Parere n. 189 del 29 novembre 2021

Progetto:	<p><i> Variante ex Art. 169 Dlgs n. 163/2006</i></p> <p>Viabilità di accesso all’hub portuale di La Spezia - Variante alla S.S. 1 “Aurelia” - 3° lotto tra Felettino ed il raccordo autostradale – 3° stralcio funzionale C dallo Svincolo di Via San Venerio allo Svincolo Melara. Completamento.</p> <p>ID_VIP 7595</p>
Proponente:	Rete Ferroviaria Italiana S.p.A.

Variazioni imbocco galleria Felettino III

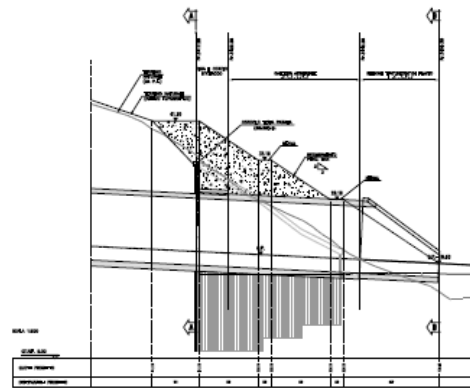
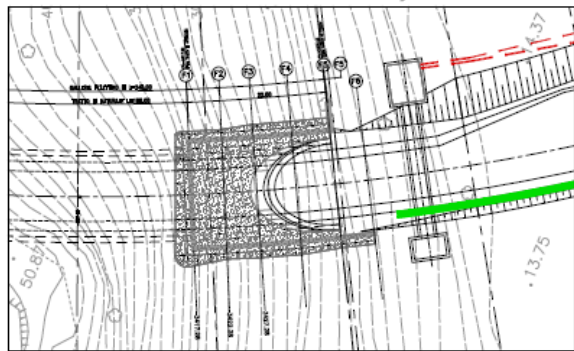
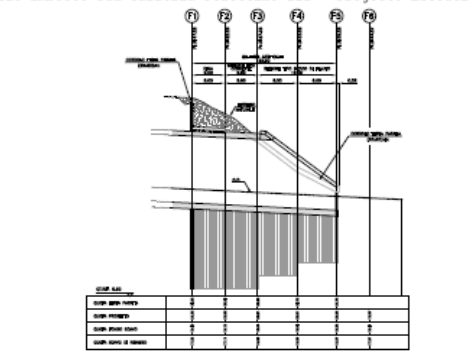
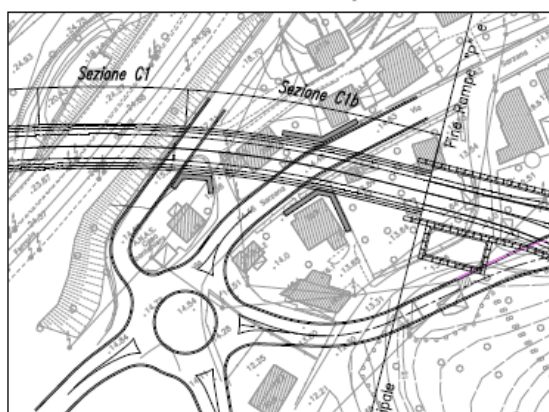
Non è presente alcuna valutazione sulla gestione delle materie di scavo e delle relative quantità.

A fronte di una impronta planimetrica delle opere di imbocco ben più significativa, il Proponente non riporta nulla relativamente ad eventuali nuovi espropri necessari né identifica l'area oggetto del PD anche ai fini della individuazione della variante in termine di "localizzazione" rispetto a quanto previsto dell'art. 169.

Inoltre, sempre con riferimento all'ampliamento dell'area interessata dalla galleria non è presente alcuna considerazione relativa a vegetazione ed uso del suolo di tale area.

Variazioni galleria Le Fornaci I

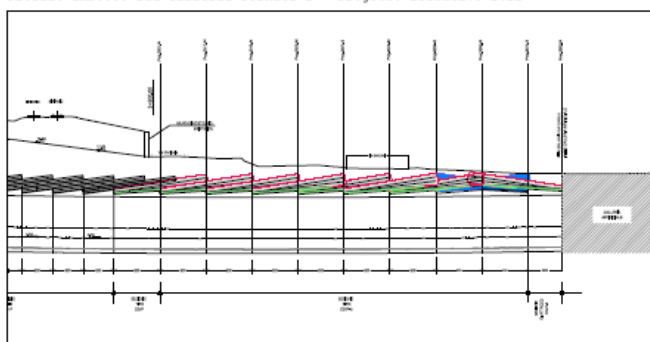
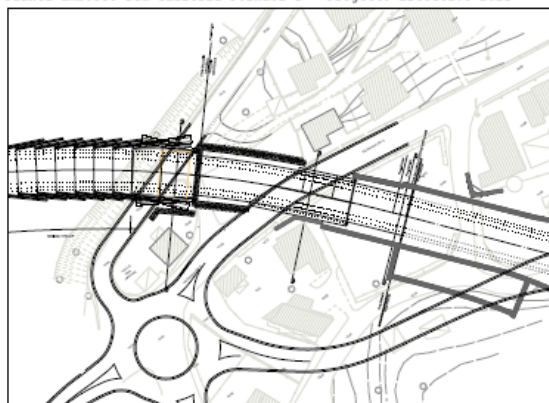
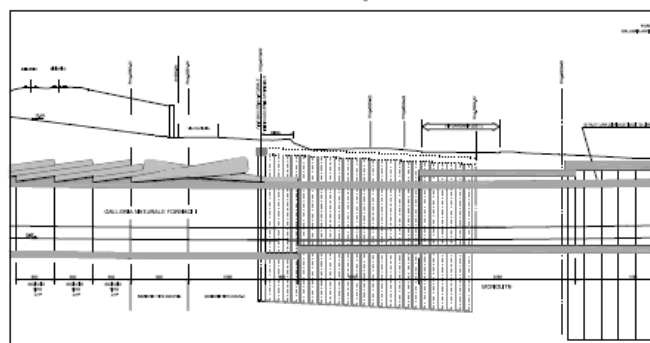
Non è presente alcuna analisi dei possibili impatti ambientali della nuova soluzione per la Galleria "Le Fornaci I" con particolare riferimento alle componenti rumore, vibrazioni, qualità dell'aria, suolo, tenendo conto della citata vicinanza di alcune abitazioni civili.

La descrizione delle varianti non include alcuna indicazione delle aree di cantiere, ancorché possano corrispondere a quanto previsto nel precedente progetto.
